## Добавление 93: Правила № 94

### Пересмотр 1 – Поправка 2

Дополнение 1 к поправкам серии 02 к Правилам – Дата вступления в силу:  
13 апреля 2012 года

**Единообразные предписания, касающиеся официального утверждения транспортных средств в отношении защиты водителя и пассажиров в случае лобового столкновения**

Пункт 6.2.1 изменить следующим образом:

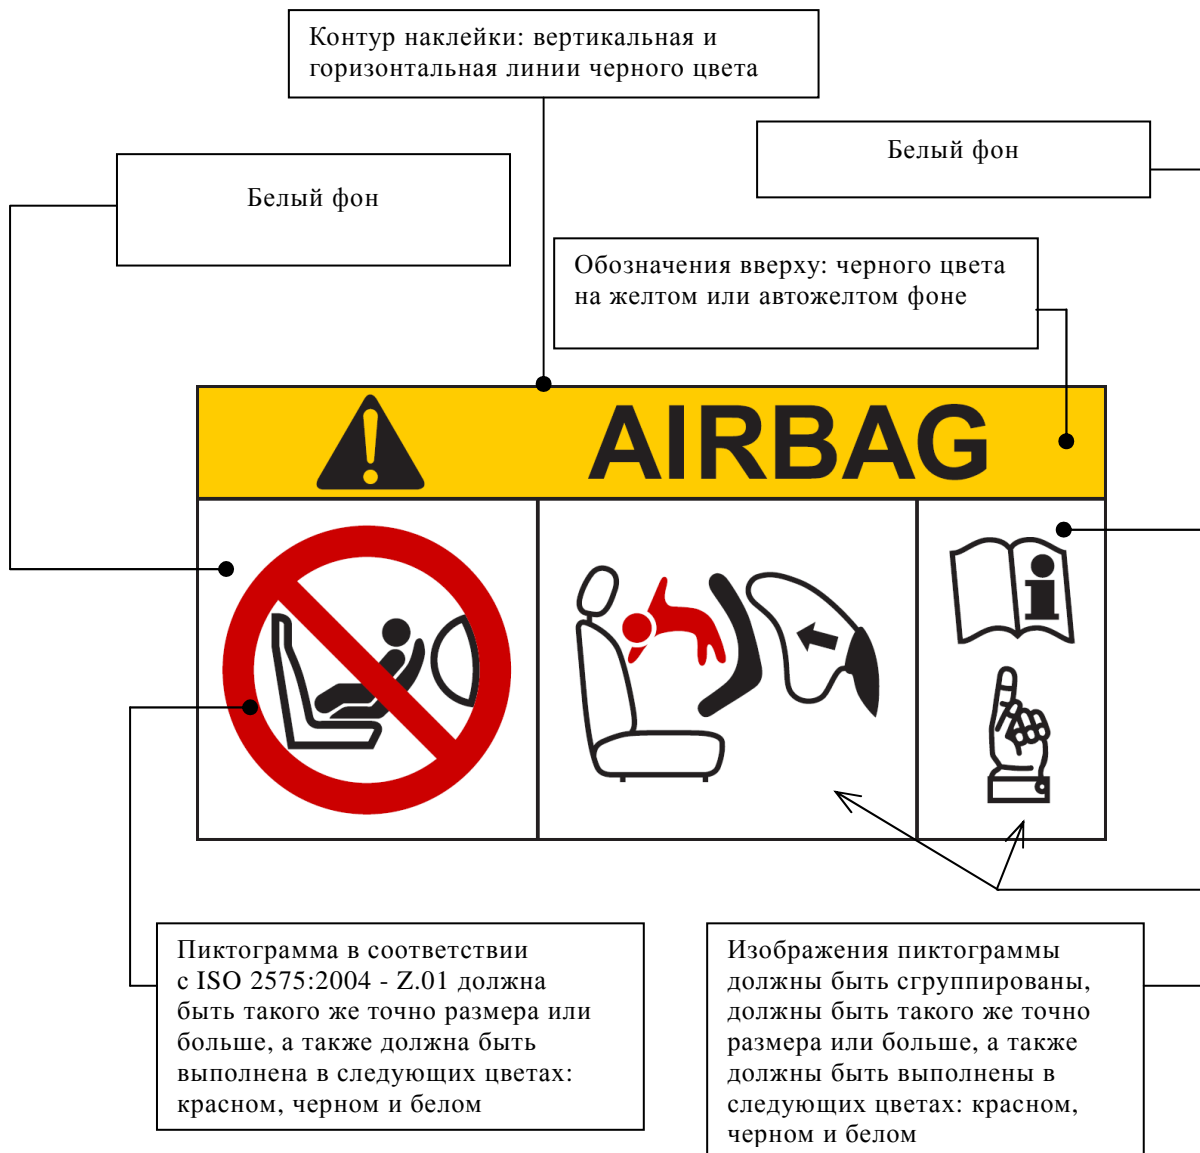
"6.2.1 Такая информация должна быть приведена как минимум на наклейке, содержащей указанные ниже четкие предупреждающие пиктограммы.

Общие размеры должны составлять по крайней мере 120 x 60 мм либо соответствовать эквивалентной площади наклейки.

Приведенная выше наклейка может быть скорректирована таким образом, чтобы ее схема отличалась от указанного выше примера; вместе с тем ее текстовое содержание должно соответствовать изложенным выше предписаниям."
